Interventi del 1° semestre

di **Andrea Facchinelli**
Consigliere AsTRID Onlus
referente "Paesi senza Barriere"

È stato effettuato sopralluogo presso il Presidio Sanitario Distrettuale di Mezzolombardo al fine di verificarne l'accessibilità. Sono state riscontrate delle difformità rispetto alla normativa in materia di barriere architettoniche:

Verifica accessibilità posti auto riservati alle persone con disabilità nuovo parcheggio lato nord

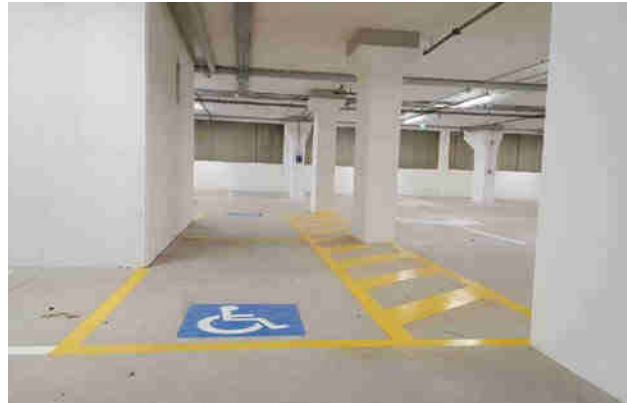
- Larghezza: corretta
- Segnaletica verticale: corretta
- Segnaletica orizzontale: assente
- Pavimentazione grigliati forati in cls inerbiti: parzialmente corretta
- **Criticità:** la pavimentazione realizzata con grigliati forati in cls (dimensioni foratura maggiori ai 2 cm) seppur i fori sono stati riempiti con materiale compatto ed inerbiti si presenterà sempre una pavimentazione sconnessa che comporterà delle difficoltà per le persone in carrozzina durante le normali operazioni di salita e discesa dall'autovettura.

La fascia adibita alla salita e discesa dall'autovettura è stata realizzata con formelle in cls piene, larghezza ottimale 100-130 cm, in questo modo oltre a rendere più agevoli le normali operazioni di salita e discesa dall'autovettura c'è inoltre la possibilità di disegnare la segnaletica orizzontale.

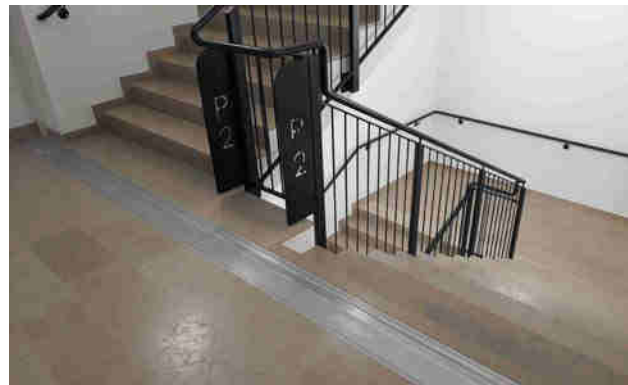
Criticità: non presenti

Per facilitarne l'orientamento è necessario prevedere punti di riferimento ben riconoscibili in quantità sufficiente ed in posizione adeguata.

In generale, ogni situazione di pericolo dev'essere resa immediatamente avvertibile anche tramite accorgimenti e mezzi riferibili sia alle percezioni acustiche che a quelle visive.

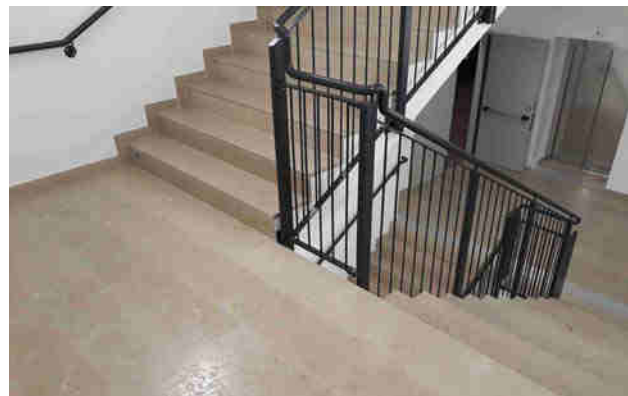
Criticità: assenza di segnale al pavimento (fascia di materiale diverso o comunque percepibile anche da parte dei non vedenti), situato almeno a 30 cm dal primo e dall'ultimo scalino, deve indicare l'inizio e la fine della rampa.

Criticità: assenza di segnale al pavimento (fascia di materiale diverso o comunque percepibile anche da parte dei non vedenti), situato almeno a 30 cm dal primo e dall'ultimo scalino, deve indicare l'inizio e la fine della rampa.
